Gemeente
Amsterdam

Transformatiekader voor post'65 erfgoed

24 september 2025

Voorlopig Ontwerp

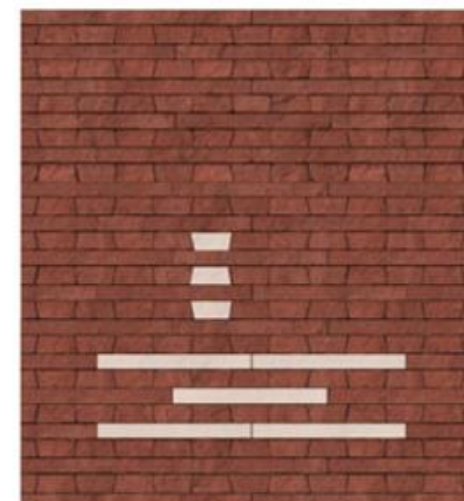
Het plan heeft negatieve gevolgen voor de monumentale waarden.

- *De ingrepen die tot deze negatieve gevolgen leiden zijn:*
- *De nieuwe bekleding met bakstenen van de gevels van hoogbouw en laagbouw*
- *Het verdiept leggen van de raamstroken van de hoogbouw*
- *Het vervangen van de beëindiging van de hoogbouw door een nieuwe vergaderruimte met nieuwe luifel.*
- *Het verwijderen van het hekwerk rond de noordvleugel*
- *Het weglaten van de borstwering met witte mozaïektegeltjes in de gevels van de laagbouw*

Herontwerp:

- Mecanoo heeft gekozen voor een **baksteen** met dezelfde kleur als de tegels (deze worden **vermalen** en gebruikt als **kleurpigment**). Eenduidig in egale kleur om de **horizontaliteit** te benadrukken.
- Metselverband gebaseerd op metselverband in omgeving = **kruisverband**
- Afmetingen stenen benadrukken **horizontale belijning**
- **Vorm** stenen gebaseerd op de (oude) **functie** van het pand
